**CENTRALE PHOTOVOLTAÏQUE
DE LA GRANDE PATURE**

D-CPGP-EP : Réponse à l'avis DREAL

Mémoire en réponse à l'avis
de la DREAL du 11 Janvier 2024

Figure 1 : Carte de localisation des infrastructures du projet

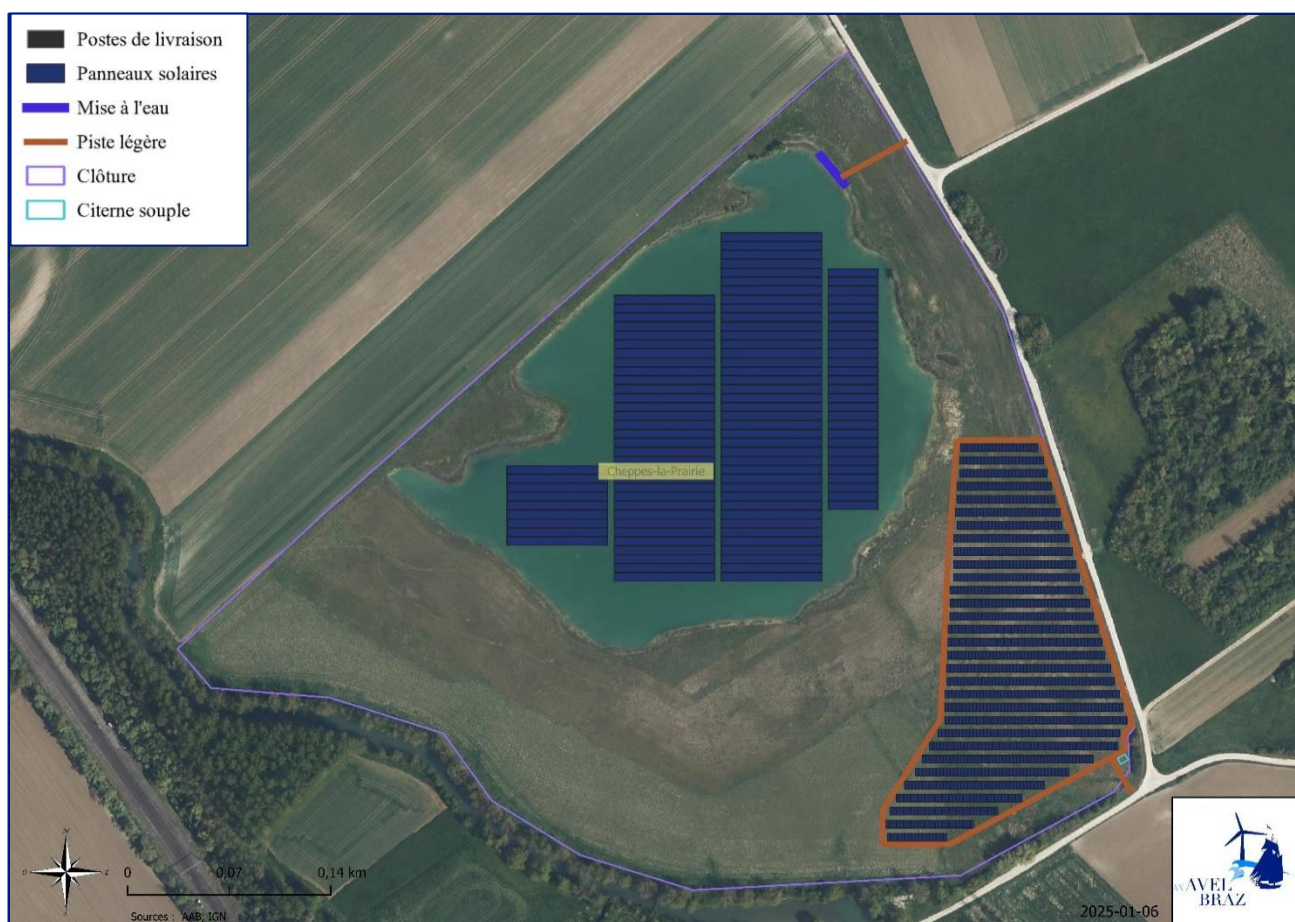
On s'interroge aussi sur la localisation de l'aire de mise à l'eau en phase travaux, à proximité du site de reproduction des amphibiens et de la roselière. L'impact de cette implantation et les éventuelles alternatives ne sont pas étudiés.

La localisation de l'aire de mise à l'eau avait pour objectif de limiter l'emprise des travaux sur la zone d'implantation potentielle. Le pétitionnaire consent à revoir la localisation de cette aire de mise à l'eau selon les exigences des services compétents, en proposant une mise à l'eau au nord du projet.
